Návrh DIO

Digitalizace podzemní
infr. sítě
Chlouba
Datum: 2023.10.03
09.08.33 - 10200'

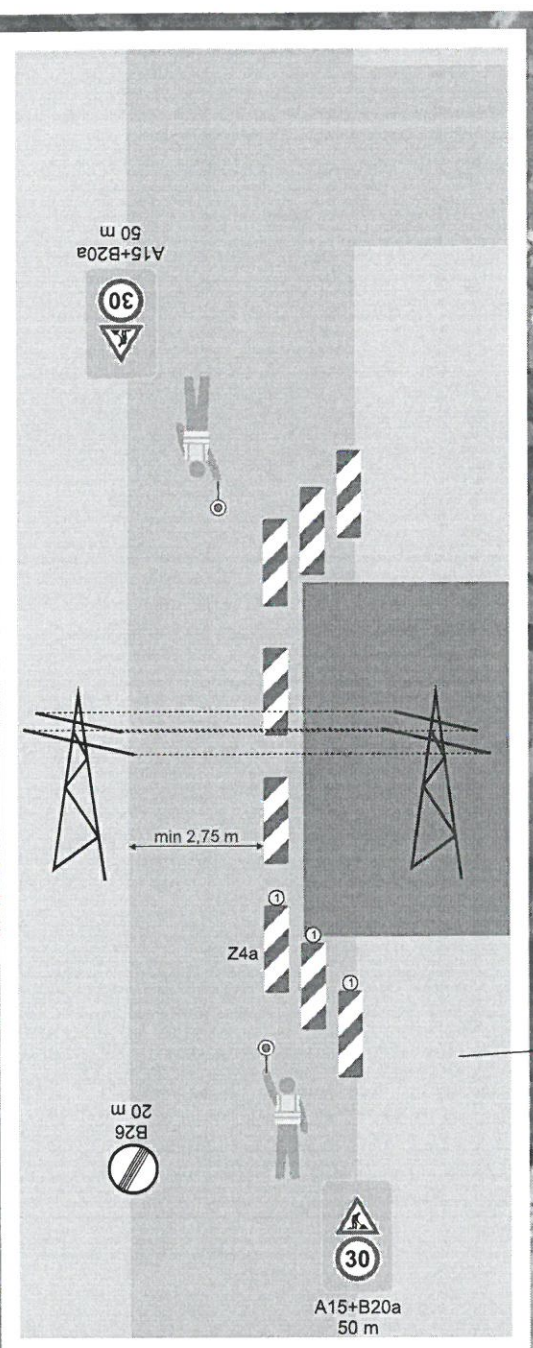
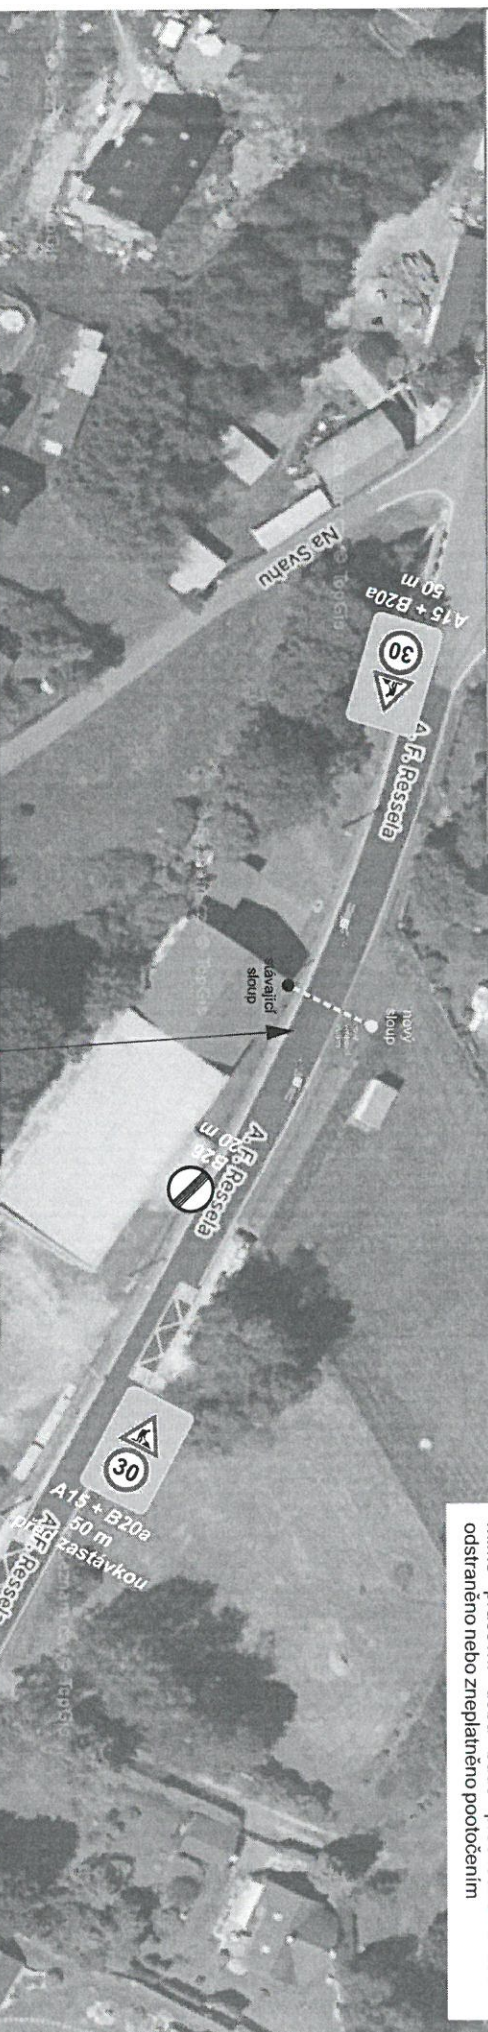
Policie České republiky, jakožto dotčený orgán vydávající stanovisko ve smyslu ust. § 25 odst. 1 z.č. 13/1997Sb. a §77 odst. 2 písm. b) z.č. 361/2000Sb. s předloženým návrhem souhlasí, neboť odpovídá obecným požadavkům na bezpečnost a plynulost provozu na pozemních komunikacích. Odsouhlaseno dne 03.10.2023 pod č.j. KRPI-97274-2/ČJ-2023-180506-02 za podmínky dodržení zejména vyhl. č. 294/2015Sb. a Technických podmínek č. 66 (včetně výstražného osvětlení).

POZNÁMKA:
na příjezdech k místu bude značení A15, v úseku pracovního místa bude značkami B20a snížena rychlost, platnost bude ve směru do míšičku ukončena křížovatkou s ul. Zajetí Důl, v opačném směru značkou B20a
po nezbytné nutnou dobu, především při přetahování vedení bude doprava řízena pomocí osob dle § 79 zákona č. 361/2000 Sp., v platném znění, řádně vybavených a poučených
mimo pracovní dobu bude přechodné značení odstraněno nebo zneplatněno pootočením
